表 A.0.3 监理通知单 ★

工程名称：广西宾阳晶创一期 60MW 渔光互补光伏发电项目

编号：BYXM-TZD-JC-017

事由：关于升压站基础平台拆模事宜

升压站基础平台已开始拆模

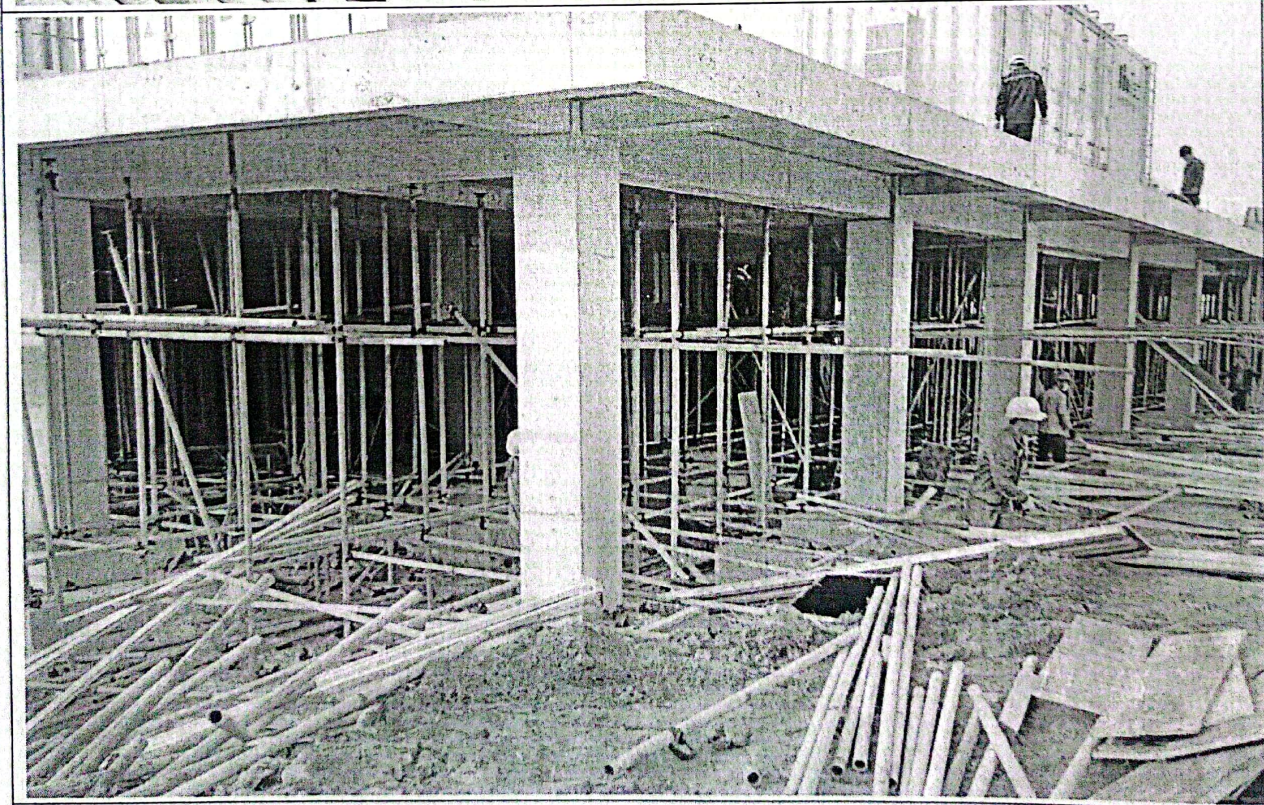
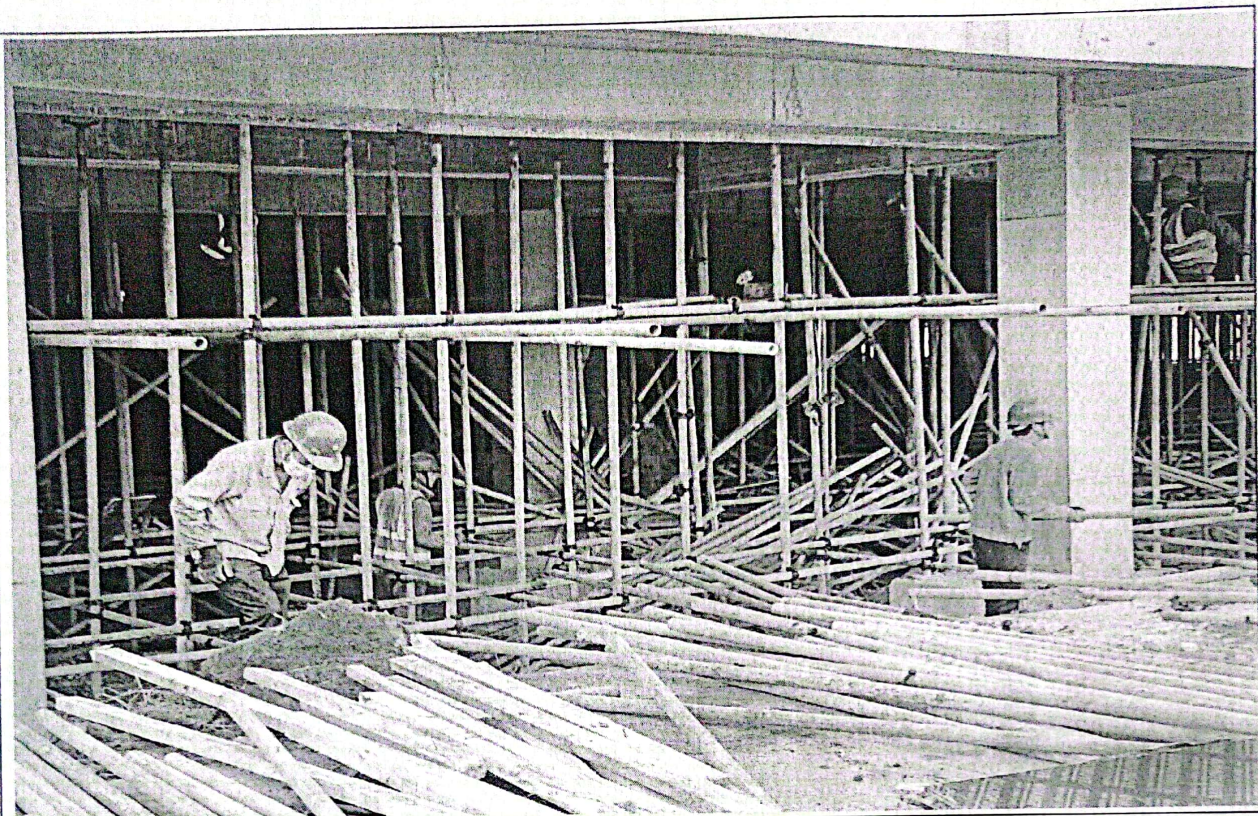
2021 年 12 月 15 日监理部人员巡视发现：升压站基础平台底部模板已开始拆模。经核实基础平台浇筑养护期未到 28 天，施工单位未报验拆模试块强度报告，达不到拆模要求。

现要求施工单位基础平台立即停止拆模，混凝土强度达到设计及规范要求才能拆模。否则后续发生的一切质量、安全问题由施工单位自己承担。

我方接到编号为 BYXM-TZD-JC-017 的监理通知单后，已按要求完成了工作，请予以复查。

附件：因业主要求进行施工，我方进行了回弹测试。

已复查，已全部整改完成。
